Gemeinde Malsch
Rhein-Neckar-Kreis

Amt:	Hauptamt		
Bearbeiter :	Amtsleiter		
Datum :	29.10.2024		
Gremienvorlage:	**öffentlich**	**Sitzung Nr.**	**09 / 2024**
Gremium:	Gemeinderat		
Kennwort :	Bauleitplanung (621.000)		
Begriff:	Vorhabenbezogener Bebauungsplan „Söhler Straße 12“

Vorhabenbezogener Bebauungsplan „Söhler Straße 12", Gemeinde Malsch
Projekt-Nr. 113312

Zusammenfassung und Kommentierung

Abbildung 3: Lageplan des Untergeschosses mit eingezeichneter Trockenmauer im Osten des Grundstücks (Quelle: Architekturbüro Krieger, Stand: Juli 2024).

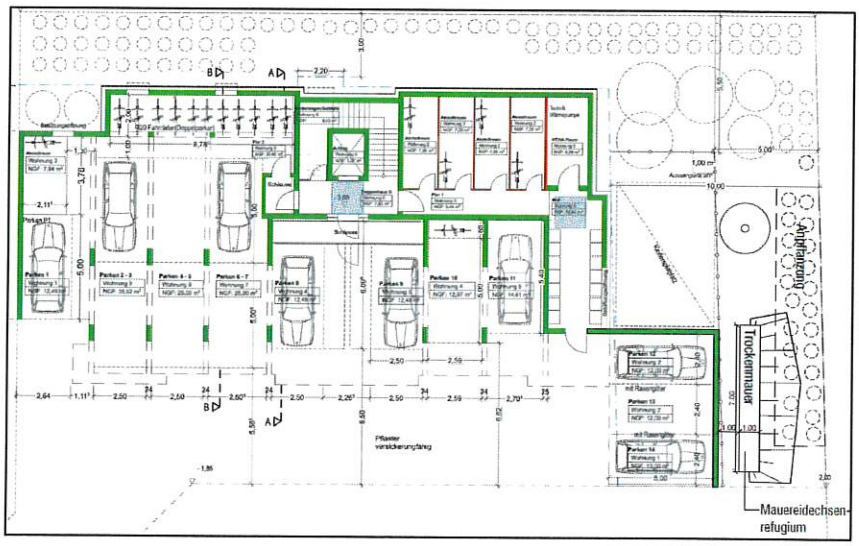
Anregungen	Kommentierung Büro Sternemann und Glup
Ordnungsziffer 2 : **Rhein-Neckar-Kreis, Amt für Landwirtschaft und Naturschutz – Untere Naturschutzbehörde, Schreiben vom 11.03.2024**	
Zum geplanten Vorhaben wurde von Seiten der Unteren Naturschutzbehörde mit Schreiben vom 07.03.2023 eine Stellungnahme abgegeben. Die darin formulierten folgenden Ausführungen haben weiterhin Gültigkeit.	Wir verweisen auf die vorgenommene Abwägung des Gemeinderates vom 06.02.2024 und das zwischenzeitlich fortgeschriebene „artenschutzrechtliche Maßnahmenkonzept".
Im Sinne der Eingriffsminimierung werden aus Sicht der Unteren Naturschutzbehörde kleintierpassierbare Einfriedungen angeregt, um Wanderbeziehungen flugunfähiger Kleintiere, wie Igel oder Blindschleichen, nicht zu stören. Große Fensterflächen sollten in Vogelschutzglas ausgeführt werden. Wo es möglich ist, sollte eine Verglasung aus Milchglas gewählt werden (z. B. bei Balkonbrüstungen). Sofern Außenbeleuchtungen geplant sind, sollten diese insektenfreundlich umgesetzt werden. Entsprechend flachgeneigte, geeignete Dächer sollten begrünt werden (Dachbegrünung).	Zu verweisen ist in diesem Zusammenhang auf den Umstand, dass das Vorhaben innerhalb eines weitestgehend aufgesiedelten Plangebietes realisiert werden soll. Wir schlagen mit diesem Hintergrund vor, die Empfehlungen der Unteren Naturschutzbehörde des Rhein-Neckar-Kreises unter dem Abschnitt „B – Hinweise und Empfehlungen" in den Entwurf der Schriftlichen Festsetzungen aufzunehmen.

Die geplante teilweise Fassadenbegrünung wird als Ersatz für die reduzierten „Pflanzgebotsflächen" begrüßt und ist entsprechend umzusetzen.	Die am Projekt vorgesehene Fassadenbegrünung ist ein verbindlicher Bestandteil des vorhabenbezogenen Bebauungsplanes und wird entsprechend umgesetzt.
Aufgrund des Eschentriebsterbens wird empfohlen, die Gemeine Esche (*Fraxinus excelsior*) von der Artenverwendungsliste zu streichen. Nach Belieben können stattdessen Walnuss (*Junglans regia*) und Wildobstbäume (Holzapfel, Wildbirne, Edelkastanie) mit aufgenommen werden.	Wir schlagen vor, der Empfehlung zu entsprechen und die Artenverwendungsliste zu aktualisieren.
Zur Beurteilung der Betroffenheit des besonderen Artenschutzes wurde durch das Büro Bioplan, Heidelberg, der Fachbeitrag „Spezielle artenschutzrechtliche Prüfung" zum Vorhaben „Söhler Straße 12" erarbeitet. Im Plangebiet wurden allochthone bzw. hybridisierte Mauereidechsen festgestellt. Für diese wurden Maßnahmen entwickelt, welche aus Sicht der Unteren Naturschutzbehörde vollumfänglich umzusetzen sind. Darüber hinaus ist aus Sicht der Unteren Naturschutzbehörde folgendes zu berücksichtigen : ▪ Die Dokumentation der ökologischen Baubegleitung ist der Unteren Naturschutzbehörde zu übersenden. ▪ Es sind jährlich Monitoringberichte anzufertigen und der Unteren Naturschutzbehörde zu übersenden.	Die ursprünglich auf einem gemeindeeigenen Grundstück vorgesehene „CEF-Maßnahme" soll nunmehr nicht realisiert werden und stattdessen auf dem Grundstück des eigentlichen Vorhabens eine Trockenmauer für Mauereidechsen errichtet werden. Die Maßnahme wurde, unter Einbeziehung des Büros Bioplan, in enger Abstimmung mit dem Regierungspräsidium Karlsruhe entwickelt und hieraufhin das artenschutzrechtliche Maßnahmenkonzept fortgeschrieben. Dieses stellt eine Änderung des Entwurfes dar, so dass dieser nunmehr hinsichtlich der ausgewiesenen „Fläche für Maßnahmen zum Schutz, zur Pflege und zur Entwicklung von Natur und Landschaft" gemäß § 4 a BauGB nochmals über einen verkürzten Zeitraum öffentlich auszulegen ist. Die Umsetzung der Planung erfolgt durch eine ökologische Baubegleitung. Die Dokumentation hierüber wird der Unteren Naturschutzbehörde übersandt. Gleiches gilt für die Berichte des jährlich durchzuführenden Monitorings.

Da es sich um ein allochthones Mauereidechsen-Vorkommen handelt, wurde von einer Umsiedlung der Tiere auf externe Flächen abgesehen, weil autochthone Populationen hierdurch gefährdet werden können. Stattdessen soll die Ostseite des Plangebiets durch eine Trockenmauer aufgewertet werden, sodass dieser Bereich dauerhaft von Mauereidechsen besiedelt werden kann (Abbildung 3).
Es sollte eine standfeste Trockenmauer mit Hinterfüllung errichtet werden. Die Hinterfüllung muss aus Steinmaterial > 10 cm bestehen, um ausreichend Freiräume zur Überwinterung der Eidechsen zu erhalten.
Beim Bau der Trockenmauer gilt es eine ausreichende Fundamentierung und Drainage sicherzustellen. Idealerweise sollten die (ortstypischen) Steine mind. 80 cm tief in den Boden eingegraben werden, sodass die Mauer auch als Winterquartier genutzt werden kann. Die Steine der Mauer sollten 0,5 bis 1 m über die Geländeoberkante ragen (bei 1 m Höhe ist eine Breite von ca. 80 bis 100 cm (max. 150 cm) einzurechnen). Die Länge sollte mindestens 5 bis 7 m betragen. Nach Aufschichtung der Steine wird i. d. R. Erde in die Ritzen eingebracht; dabei ist auf genug Freiräume zu achten, die frei von Erde bleiben und zur Eiablage dienen. Die Trockenmauer selbst darf nicht verfugt werden, um durch die Rillen und Ritzen ausreichend Rückzugsorte für die Mauereidechsen zu schaffen.

Die Trockenmauer darf mit kleinen Gehölzen bepflanzt werden; dabei ist auf eine geeignete Humusauflage bzw. passende Bepflanzung und einen ausreichenden Abstand der Bepflanzung zu den Steinen der Mauer zu achten. Zudem sollten im Bereich der Mauer kein nährstoffreicher Mutterboden aufgebracht und nur heimische Pflanzenarten angesiedelt werden.
Eine fachmännische Ausführung oder Beratung beim Bau der Trockenmauer wird angeraten.
Bezüglich der Pflege ist nach Fertigstellung regelmäßig unerwünschter Bewuchs (Brombeeren, Efeu, Gehölze etc.) zu entfernen. Ggfs. muss das Fundament erneut gesichert und Erde vor dem Mauerfuß angefüllt werden. Schadstellen sollten ausgebessert werden. Idealerweise sollten die Mahdzeitpunkte den vor Ort vorhandenen Arten angepasst werden (z. B. Mahd auf wichtige Futterpflanzen für Schmetterlinge und Wildbienen abstimmen).
